5月24日、新潟市における住民説明会において、原子力安全・保安院が説明した資料より抜粋

柏崎刈羽原子力発電所の 耐震安全性評価

保安院による現地調査

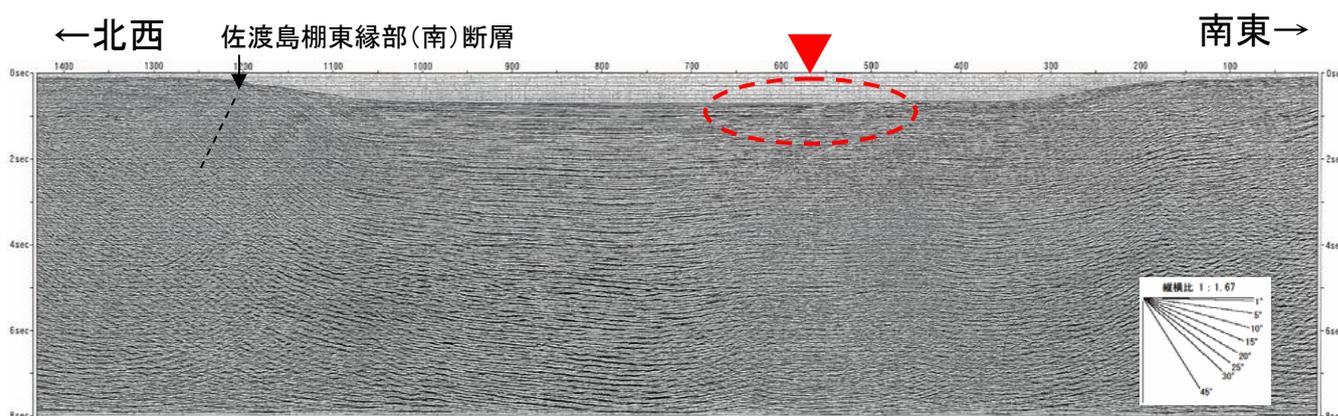
1. 敷地内の地盤変状について

- 断層だけでなく、広域的な全体の地殻変動の検討も重要。

2. ボーリングコアによる地質サンプルについて

- サンプルを用いて深さごとに地震波が伝わる速度等に関する試験を行うこと。

3. 立坑調査について

- β断層※の表面に残っている断層のずれの方向を観察し、断層が形成された時期のずれの方向と異なる新しいずれがないかどうかを確認すること。
